**Oggetto: Procedimento di Valutazione di Impatto Ambientale ai sensi dell'art.23 del D. Lgs.152/2006 relativa al progetto "Deposito GNL nel Porto di Napoli VIP\_ID\_5953 – Controdeduzioni alle osservazioni e ai pareri pervenuti ai sensi dell'art. 24 del D.Lgs. 152/06 e s.m.i."**

# **Risposte alle Osservazioni Pervenute in Sede di Valutazione di Impatto Ambientale ai sensi dell'art. 24 del D. Lgs.152/2006**

Deposito GNL nel Porto di Napoli

**Figura 1 Masterplan Porto di Napoli POT 2017-2019 - Assetto degli Spazi Portuali - Linee di Indirizzo al 2030 (Tavola MP.02)**

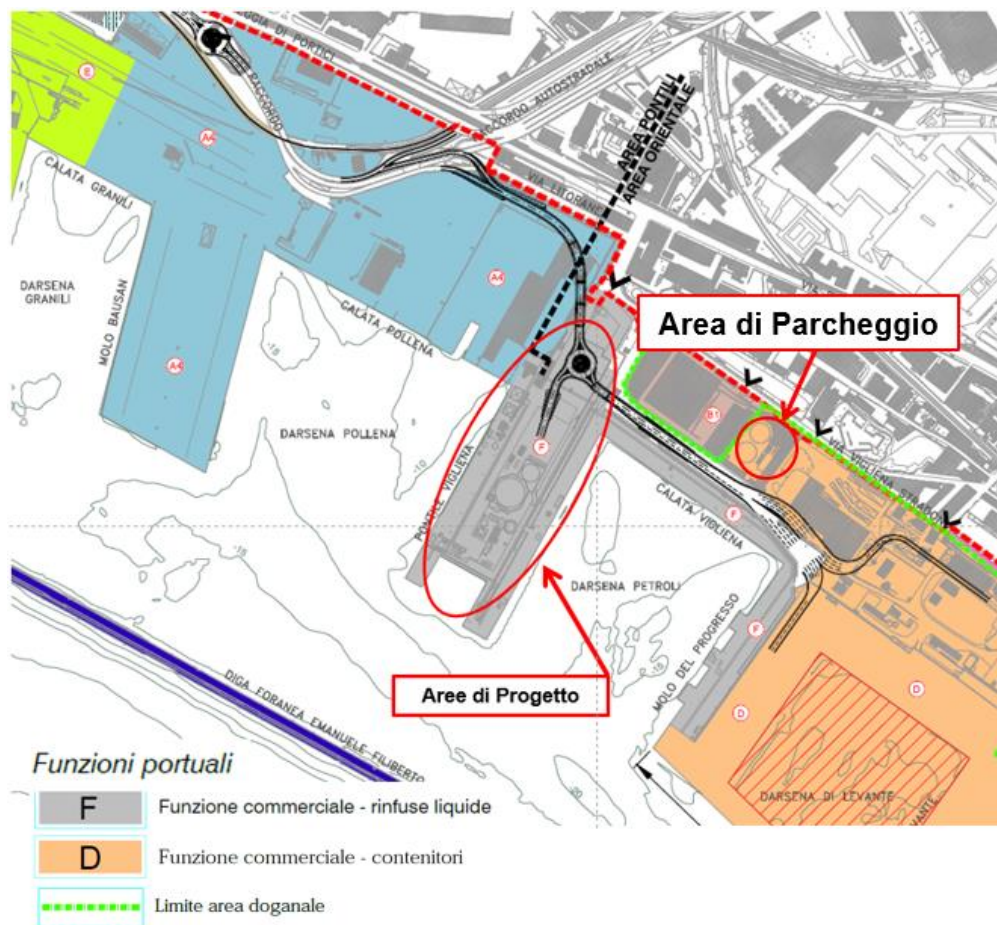
*La proposta progettuale non consegue la conformità urbanistica e risulta in contrasto con: il piano regolatore portuale del 1958; l’art. 29 comma 5 lettera a) delle norme di attuazione della Variante generale al Prg; la delibera di C.C. n. 33/2012 relativa al perfezionamento dell’Intesa sulla proposta di piano regolatore portuale. [...] Il piano regolatore portuale attualmente vigente risale, come noto, al 1958 (Dm n. 2478 del 27/4/1958). Nella planimetria non è rinvenibile alcuna costruzione e/o deposito costiero. Le nuove costruzioni e i nuovi impianti, come nel caso in esame, risultano pertanto non conformi al Prg portuale. Va inoltre evidenziato che con delibera di G.C. n. 601 del 30/7/2012 è approvata la: “Proposta al Consiglio per l’espressione dell’assenso al perfezionamento dell’intesa di cui all’art. 5 comma 3 della L.84/1994 per il piano regolatore portuale di Napoli aggiornamento 2012 approvato con delibere di Comitato portuale n. 11 del 6 marzo 2012 e n. 18 del 12 luglio 2012, con le prescrizioni contenute nelle allegate relazioni”. In data 3 agosto 2012 il Comune di Napoli con delibera di consiglio comunale n. 33 ha espresso l’assenso al perfezionamento dell’intesa con emendamenti e prescrizioni sulla proposta di nuovo piano regolatore portuale*

*Previsione giugno 2012 mai giunta l'approvazione. In merito all'intesa, comunque raggiunta con il comune, la proposta di piano regolatore portuale prevedeva, propria relazione al citato comma 5 lettera a) dell'articolo 29 della variante generale la delocalizzazione degli impianti di approvvigionamento carburanti mediante realizzazione di un impianto di carico servizio del terminal petrolio all'esterno della diga foranea duca d'Aosta (Articolo 21 delle NTA del PRP ambito aria orientale). Ne consegue che la proposta progettuale in argomento svirgola non solo non consegue la conformità urbanistica, ma risulta in contrasto con: il piano regolatore portuale del 1958; l'articolo 29 comma 5 lettera a) delle norme di attuazione della variante generale al PRG; la delibera di consiglio comunale numero 33/2012 relativa al perfezionamento dell'intesa sulla proposta di piano regolatore portuale. Si evidenzia inoltre il contrasto della proposta in argomento con uno degli obiettivi fondanti della variante generale ovvero la delocalizzazione dei depositi petroliferi dell'area orientale.*

In coerenza con tali obblighi di derivazione eurounitaria, la pianificazione recente dell'ADSP ha previsto la realizzazione, nel Molo Vigliena, di un deposito di GNL: si veda in proposito il Masterplan del Porto di Napoli - Piano Operativo Triennale 2017-2019, redatto dall'Autorità di Sistema Portuale del Mare Tirreno Centrale - Porto di Napoli, Salerno e Castellammare di Stabia, aggiornato e approvato con Delibera No. 7 del Comitato di Gestione del 19 Febbraio 2018.

E' pertanto innegabile che il Comitato di gestione dell'ADSP abbia previsto ed espressamente approvato la realizzazione di un deposito GNL nel Molo Vigliena. A maggiore riprova di ciò, nel "Piano Operativo 2017-2019 con proiezione al 2020 - Revisione anno 2018", di cui il Master Plan è un allegato, nella sezione "5 - Linee di indirizzo nello scenario al 2030", a pagina 15, viene infatti previsto quanto segue: ***"Resta infine invariata la collocazione dell'area F (nдр: la quale comprende il molo Vigliena, la calata Vigliena ed il molo del Progresso) destinata a funzione commerciale per le rinfuse liquide dove attualmente si svolgono le attività connesse alla movimentazione di prodotti liquidi infiammabili. Si aggiungerà la realizzazione di un deposito per lo stoccaggio di GNL, coerente con il Piano Energetico Nazionale e con le politiche energetiche della Unione Europea"***, mentre l'area D, dove si trova l'area di parcheggio delle autobotti, sarà destinata ad attività connesse alla "movimentazione e stoccaggio di contenitori".

Tale programmazione ha trovato successiva ed ulteriore conferma nel recente aggiornamento del Piano Operativo 2020 – 2022, disponibile sul sito dell'AdsP, a pagina 40, nella sezione *Linee di indirizzo nello scenario al 2030*.

Nella figura seguente si riporta l'identificazione delle aree sopracitate.
